Objetivo: Orientar os técnicos sobre a troca do modelo da tolva nos equipamentos CCV144 e VR08.

Alteração da Tolva para os modelos CCV144 e VR08

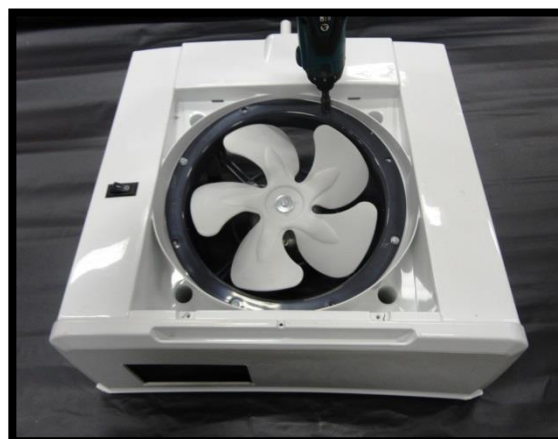
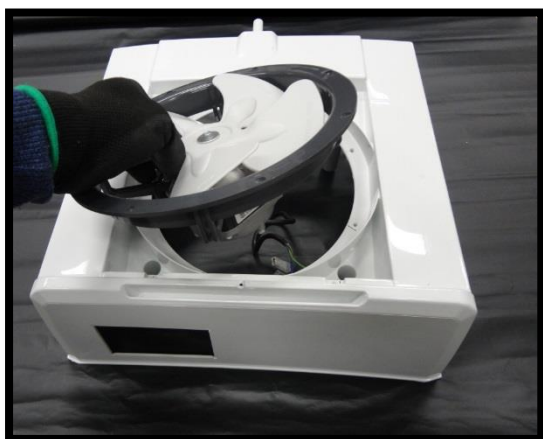
Para iniciar a troca, solte a tolva antiga do equipamento e desconecte os cabos do micromotor e do botão turbo (se houver):

Na sequência, retire o micromotor e o botão turbo (se houver), para ser aplicado na nova tolva:

Após a retirada, fixar o micromotor e o botão turbo (se houver), na nova tolva:

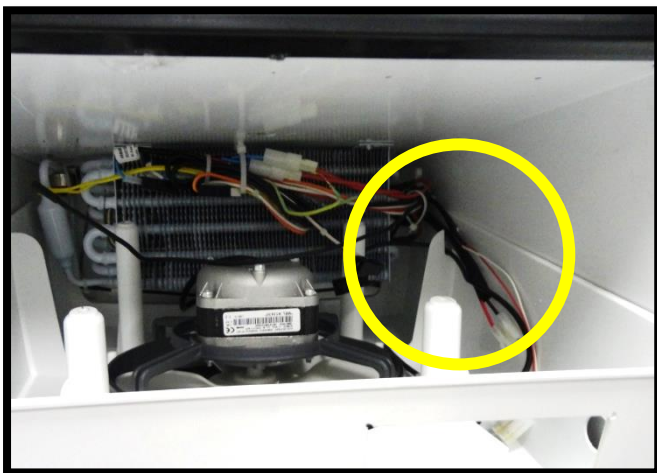
Feito a fixação dos componentes, posicionar a tolva no equipamento, para que seja feito as ligações elétricas do micromotor e botão turbo (se houver), seguindo as seguintes orientações:

- Posicione a tolva no equipamento, de forma que possa realizar as conexões elétricas e a fixação dos cabos.

- Após fixar os cabos, agrupe no lado direito, conforme ao lado, para que os cabos não fiquem soltos e com possibilidade de pegar na hélice do micromotor.

- Se faz necessário realizar uma furação na lateral direita da tolva de no máximo 3/4, para que possa passar o cabo do Led e realizar a conexão.

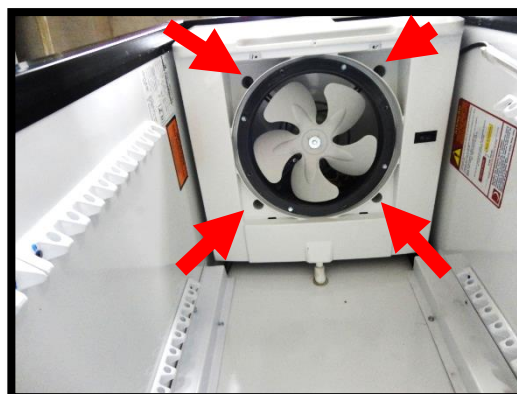
Fixe a tolva no gabinete após os cabos estiverem devidamente fixados e conectados. Verifique que há apenas 4 pontos, conforme imagem abaixo, para fixar a nova tolva, no qual severa ser feito uma nova furação, pois o posicionamento é diferente da tolva antiga neste modelo de equipamento.

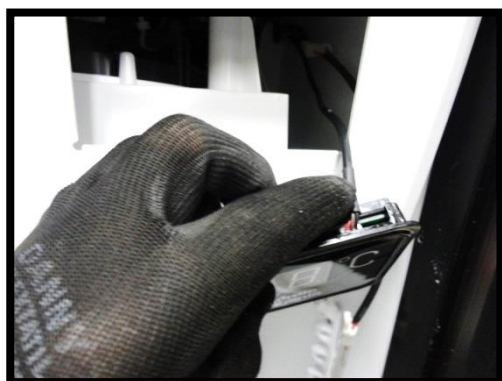
Após a fixação da tolva, deverá ser fixado a grade de proteção do micromotor, conforme abaixo:
